From 5.1, 2, e 5.1, 2, e @amsterdam.nl>
Subject **FW: Uitgangspunten project Herengracht 109-169**
To 5.1, 2, e 5.1, 2, e @countcooper.nl>, 5.1, 2, e < 5.1, 2, e @beensgroep.nl>
Date August 28, 2025, 4:54:49 PM CEST

Van: 5.1, 2, e 5.1, 2, e @amsterdam.nl>
Verzonden: dinsdag 26 augustus 2025 16:40
Aan: 5.1, 2, e @amsterdam.nl>
Onderwerp: Uitgangspunten project Herengracht 109-169

Voor project Herengracht 109-169 heb je eerder meegekeken naar het ontwerp.
Nu ben ik opzoek naar eisen om mee te nemen in het ontwerpproces
Kun je ons eisen geven waar we ons aan moeten houden?

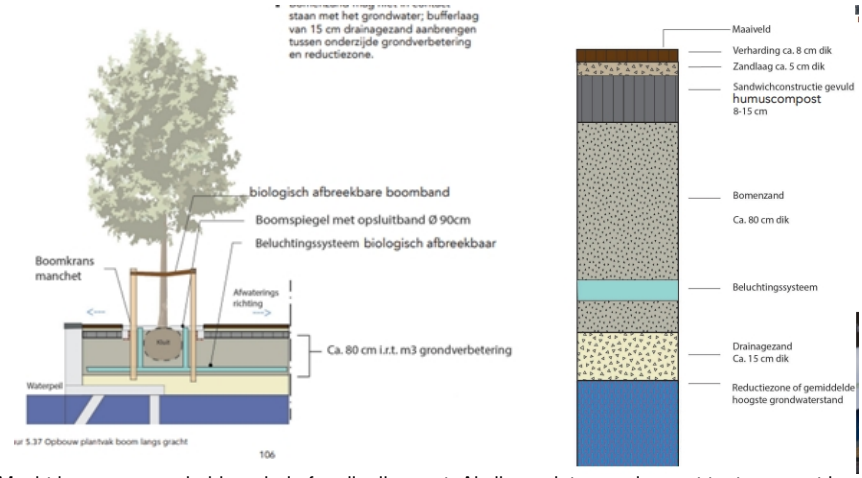
Eisen zijn minimaal 25m3 per boom groeiplaats, gebruikelijk is om de gehele strook langs de kademuur als groeiplaats in te richten. Ik stuur even een goed voorbeeld mee van een technische tekening zoals wij die graag zien. Zie bijlage van deze mail.

Hieronder heb ik een dwarsdoorsnede van een groeiplaats en de bodemopbouw uit het Handboek Groen meegestuurd. Alsjeblieft hou er rekening mee met het opstellen van het bestek dat het aanleggen van de groeiplaatsen en het planten van bomen niet naar de civiele aannemer gaat maar dat wij daar een speciaal contract voor hebben -> ROK inkoop bomen
